東京電力株式会社柏崎刈羽原子力発電所 敷地周辺の地質・地質構造に関する補足説明

平成20年9月24日
東京電力株式会社

ご指摘事項

片貝断層南方延長部の空中写真判読結果

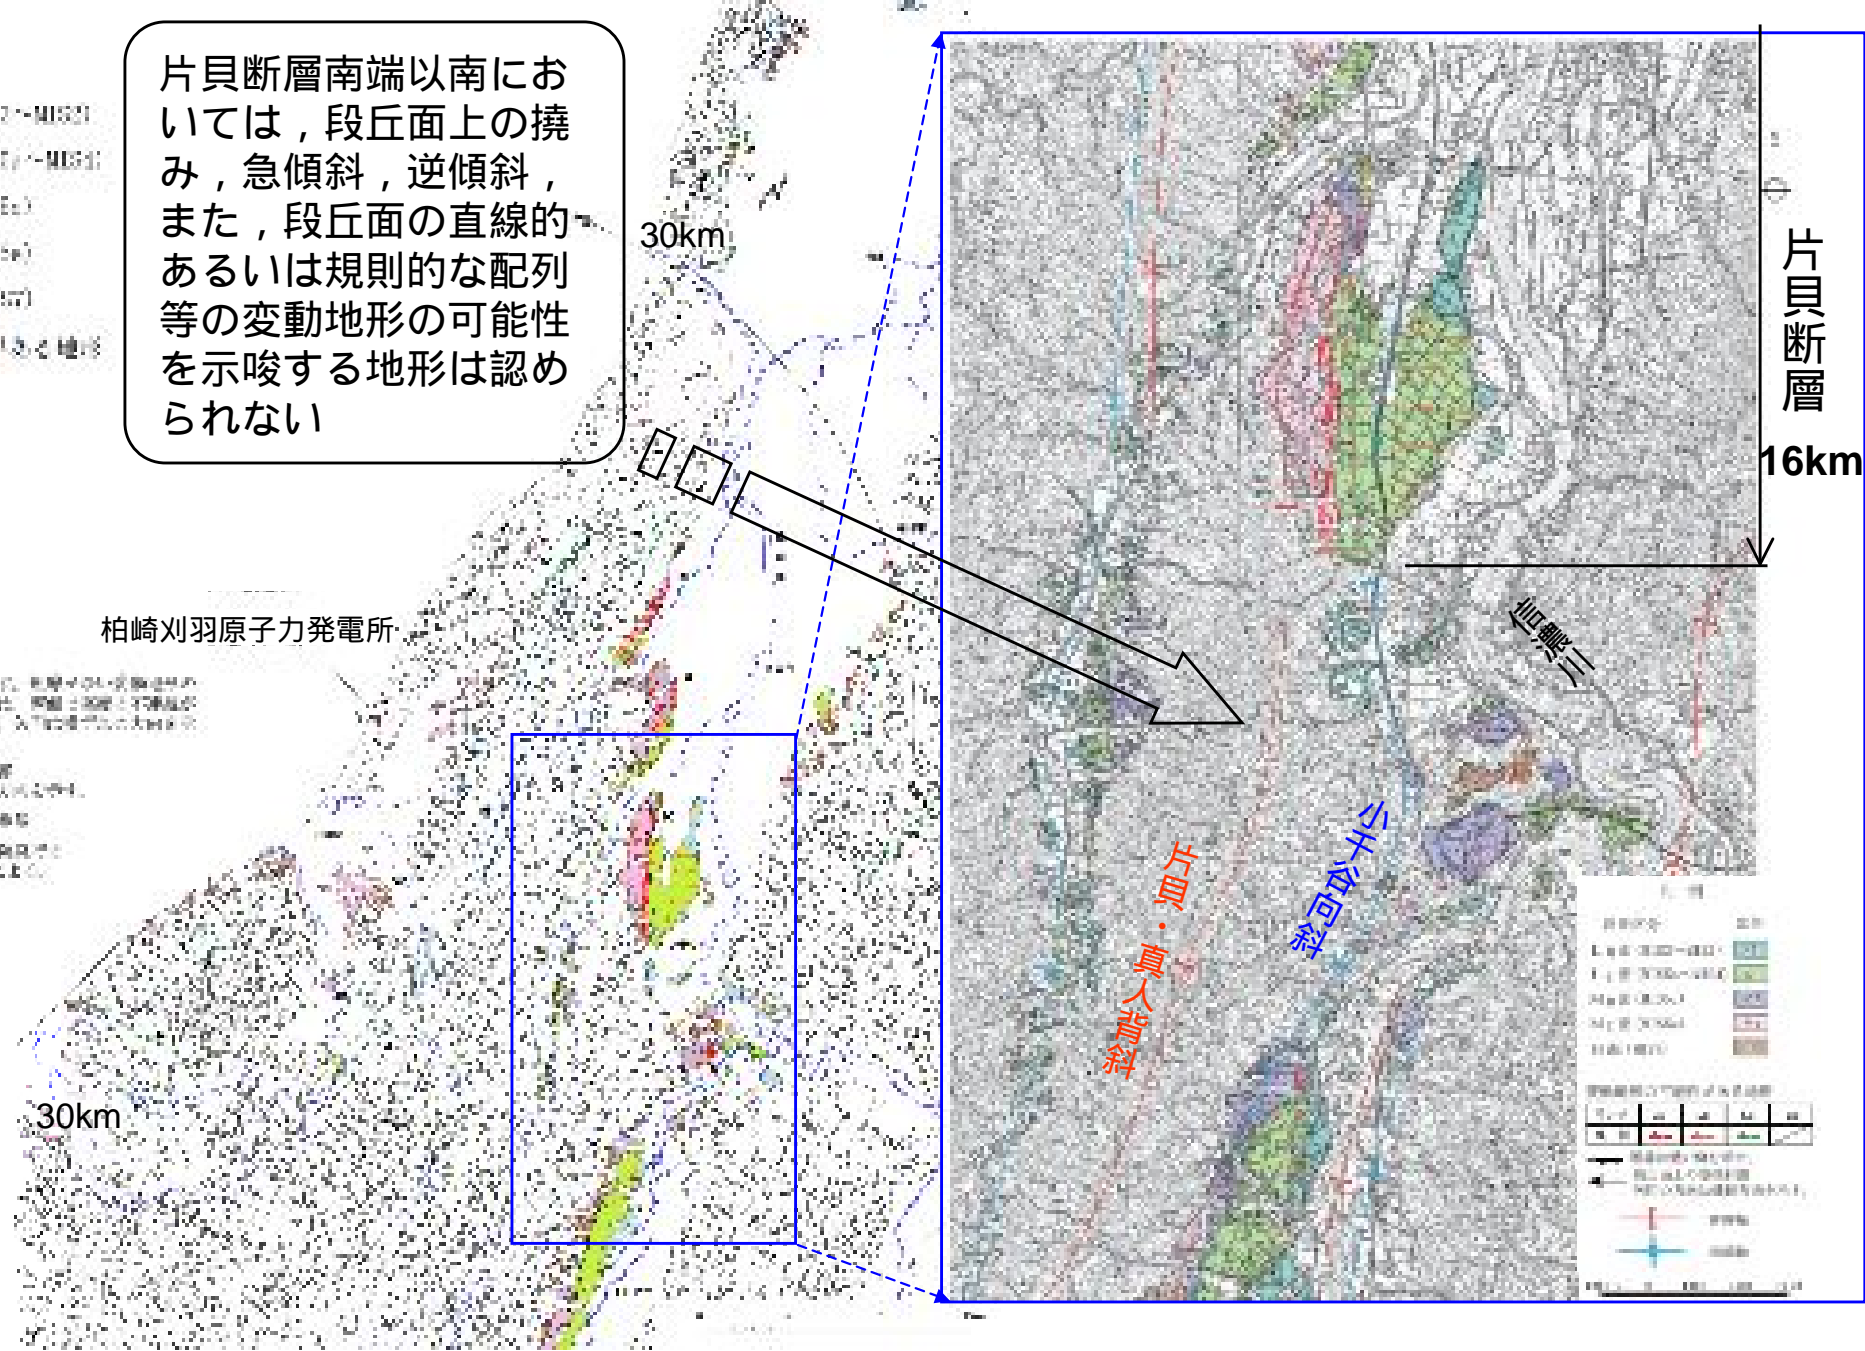
指摘分類	指摘日	指摘事項	コメントの趣旨
合同WG	8月12日 (現地調査)	片貝断層については、活動性を考慮する区間の南端を小千谷市桜町までとしているが、片貝・真人背斜はその南部にも連続することから、念のため、南部にける活動性の有無等について検討すること	<p>片貝断層南方延長部における片貝・真人背斜の活動性について検討すること</p> <p>片貝断層南方延長部の変動地形の有無に関する説明，片貝断層周辺の活構造との関係の説明 (1章で説明)</p>
	7月23日 (第14回)	時水付近以南は、地滑り状の構造が多数読み取れるので、リニアメントがマスクされている可能性もあるので再検討すること	
合同WG	8月12日 (現地調査)	離水ベンチなどの微地形の分布も把握すること	<p>段丘面や離水ベンチの高度分布を詳細に把握し、その分布から考えられる隆起のメカニズムについて検討すること</p> <p>段丘面及び離水ベンチの高度分布、断層モデルによる地殻変動との関係の説明 (2章で説明)</p>
	8月26日 (第16回)	アトラスが示す米山海岸のM面がH面であることは理解したが、M面の高度は50m程度であり、その隆起のメカニズムを説明すること	
	9月11日 (第17回)	段丘面高度の分布については、M面だけでなくH面についても検討すること	
原発反対地元三団体申し入れ	1月11日	敷地周辺の段丘面の詳細調査を実施すること

片貝断層南端以南においては、段丘面上の撓み、急傾斜、逆傾斜、また、段丘面の直線的あるいは規則的な配列等の変動地形の可能性を示唆する地形は認められない

石橋 (2008a) による指摘

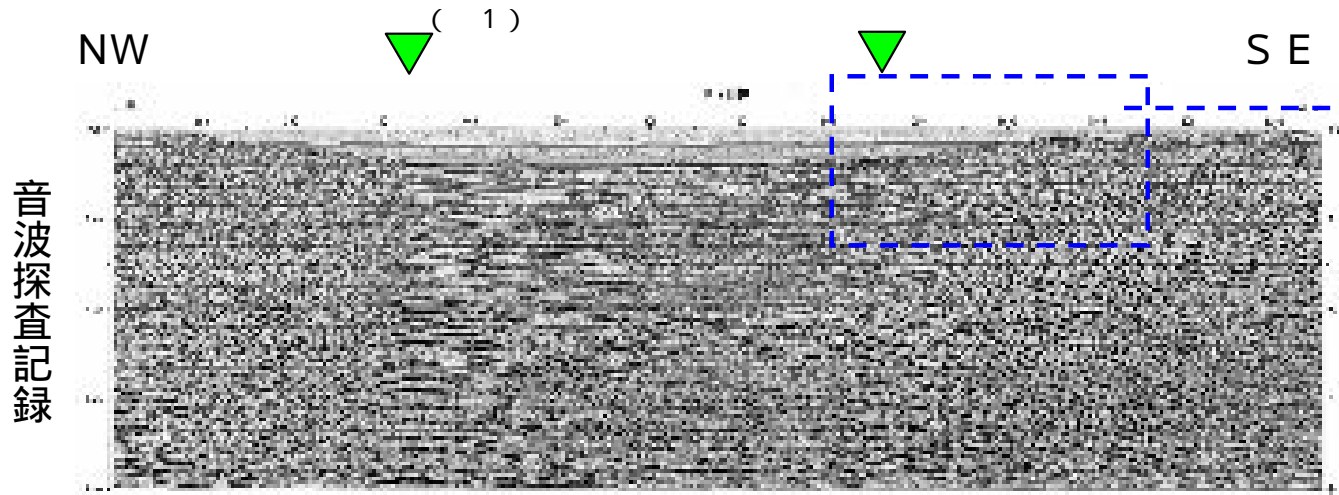
石橋 (2008a) の指摘

- 段丘面の分布は、海域の断層（東傾斜，東側隆起の逆断層）が活動した場合の地表面の変動と対応

見解1：『撓曲崖的な大陸棚斜面』の地下深部にはそれに対応する断層構造はない

見解2：上部のBu層やB層（橙）と下部のC層，D層，E層などの地層（青）とは構造が異なる
地下深部の断層の活動により一連で変形を受けたものではない

M-7測線（大陸棚部拡大）

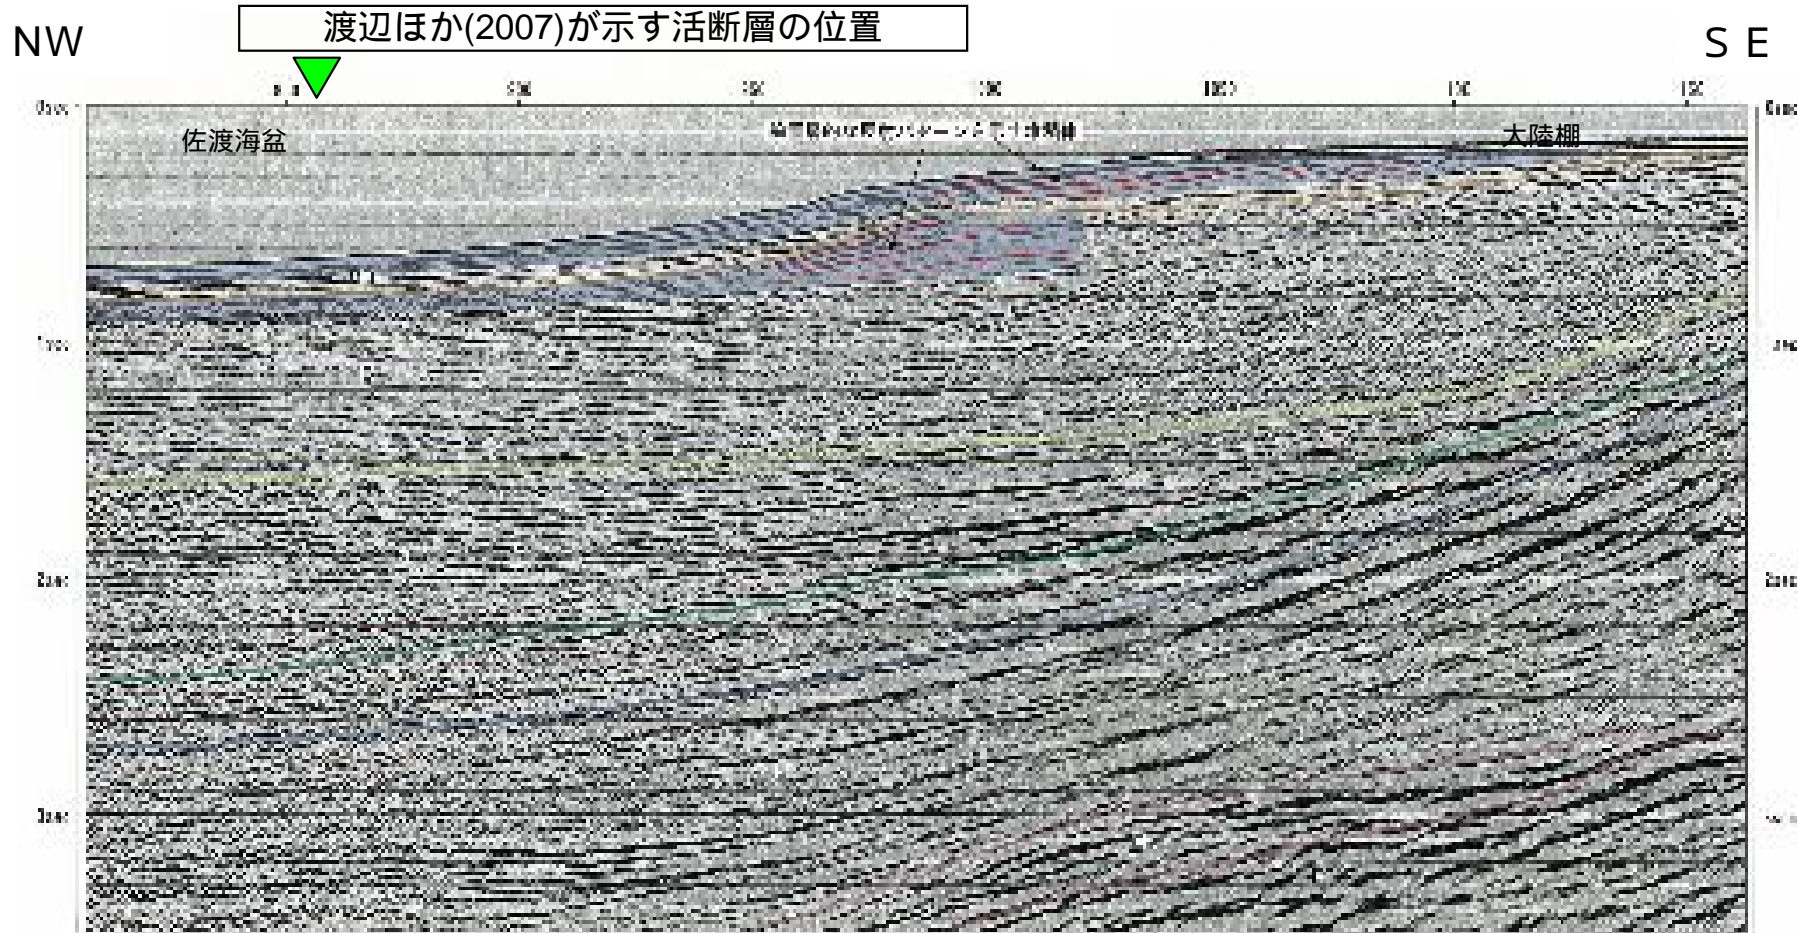
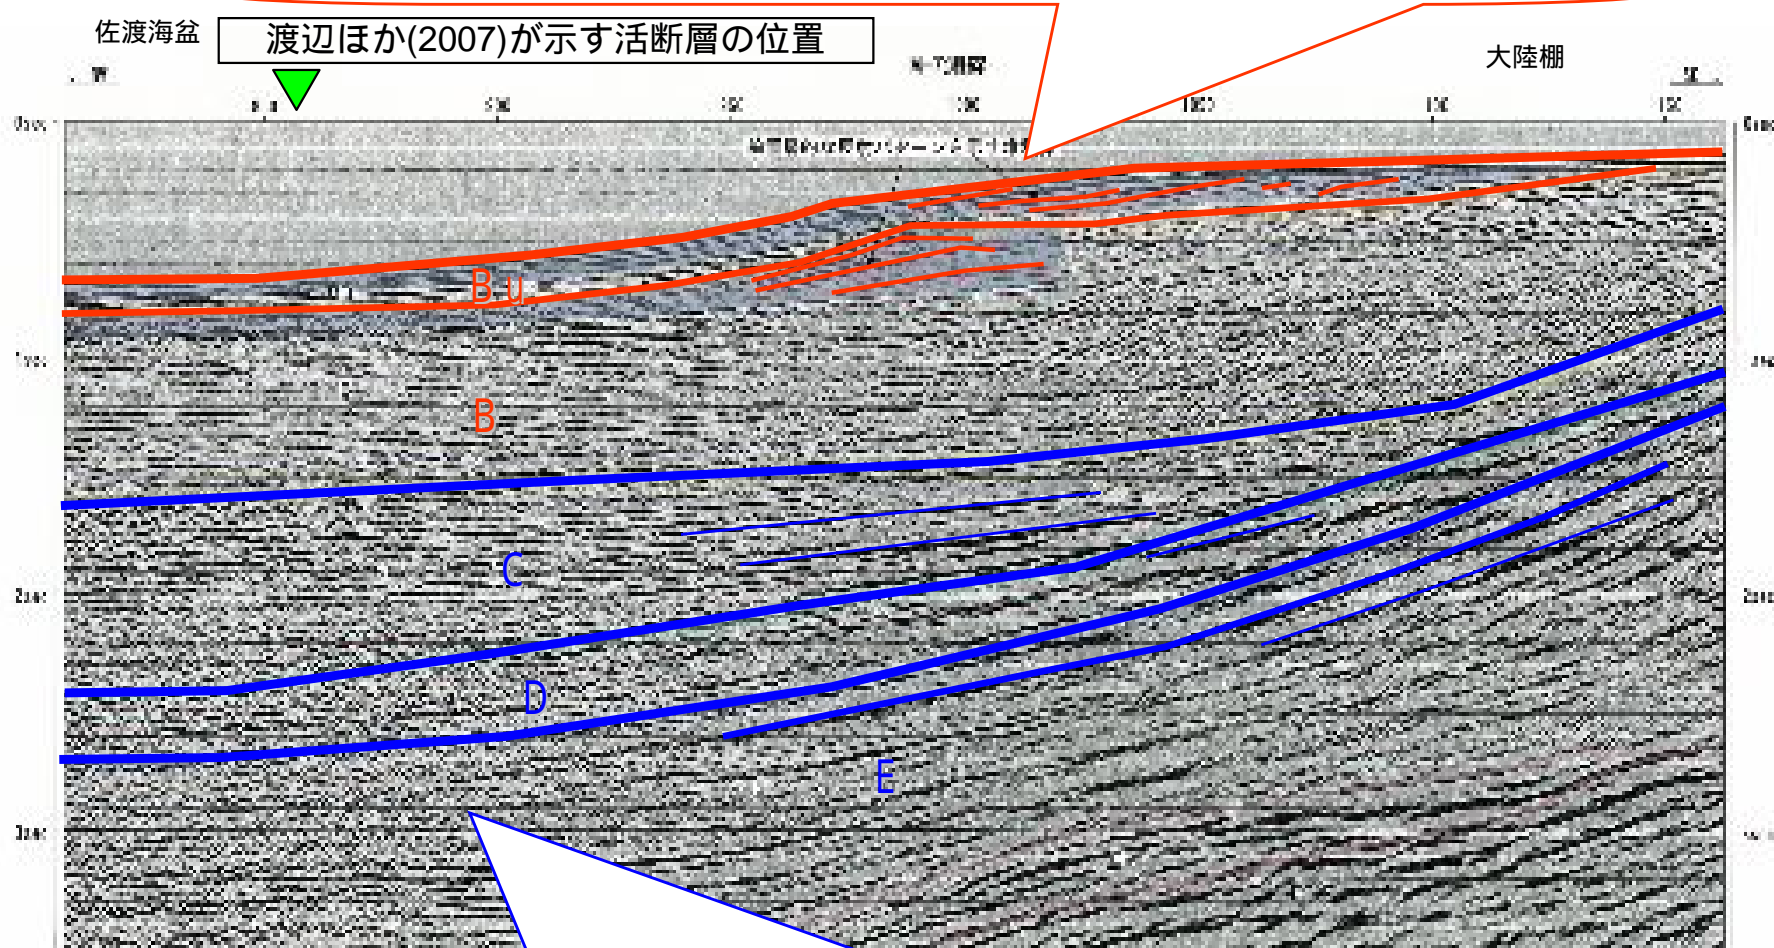
5．SBEM()断層の存在を推論する根拠は、佐渡海盆東縁の一直線状の『撓曲崖的な大陸棚斜面』の存在、**海岸線付近の海拔高度40～50mのMIS5e海成段丘面の存在と同段丘面の内陸での高度分布、前2項目が2007年新潟県中越沖地震の南東傾斜の断層モデルと整合することである。**

- 大陸棚斜面に緩やかに傾斜した地質構造が認められるものの、南側の測線で認められるような短波長の褶曲構造は認められない
- 非常に緩やかな長波長の構造であって、growth triangle などの活構造の存在を示唆する地質構造は認められない
- 大陸棚外縁部の斜面の形態は、その付近においてB層及びBu層の上部に前置層的な反射パターンを示し、堆積構造を反映したものであると判断される

**： C層， D層， E層以下の地層は， 緩やかに西に傾斜する構造
断層は認められない
構造（緩やかな凹状）は， Bu層， B層の構造と調和的でない
Bu層， B層の構造は， 地下の断層活動によるものではない**

角田・弥彦断層周辺のM面の傾斜（傾動）

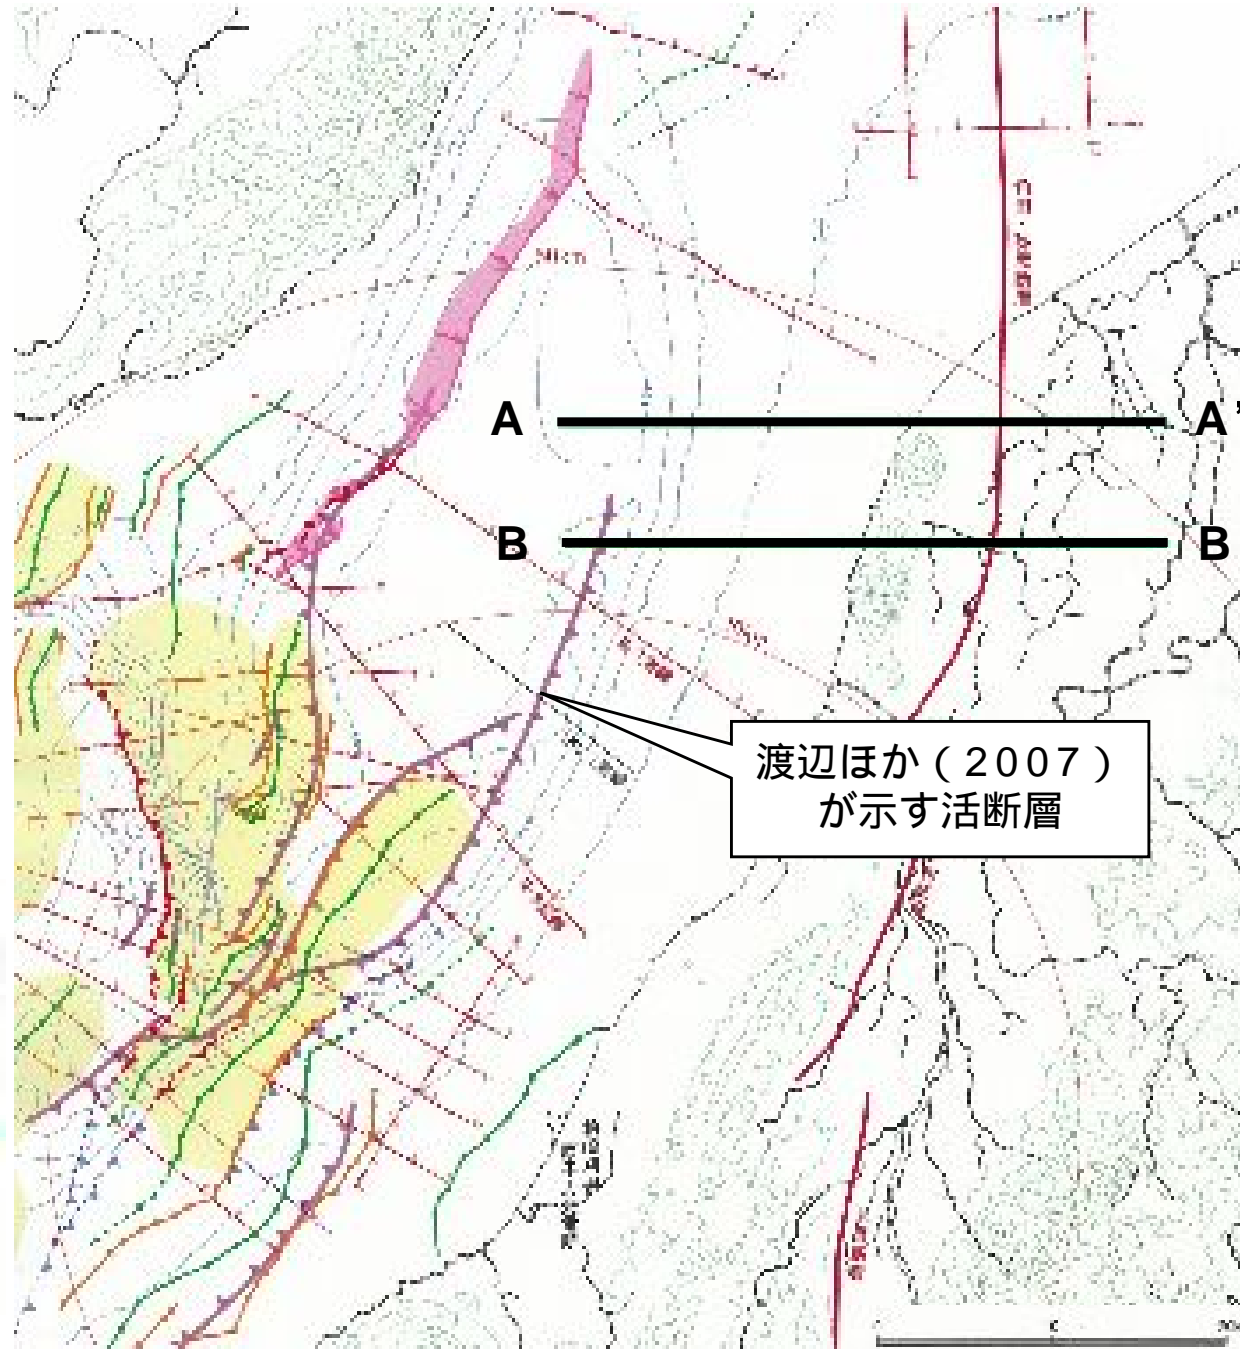
- 石橋（2008a）の指摘：
段丘面の分布は、海域の断層（東傾斜，東側隆起の逆断層）が活動した場合の地表面の変動と対応（図の赤線）

- 角田山東方の竹野町付近では，M面が西に傾動する様子を確認している

- この段丘面の傾斜（傾動）は角田・弥彦断層（西傾斜，西側隆起の逆断層）が活動した場合の地表面の変動と整合的（図の青線）
- 段丘面の分布からは，海域の断層よりも陸域の断層の寄与が考えられる
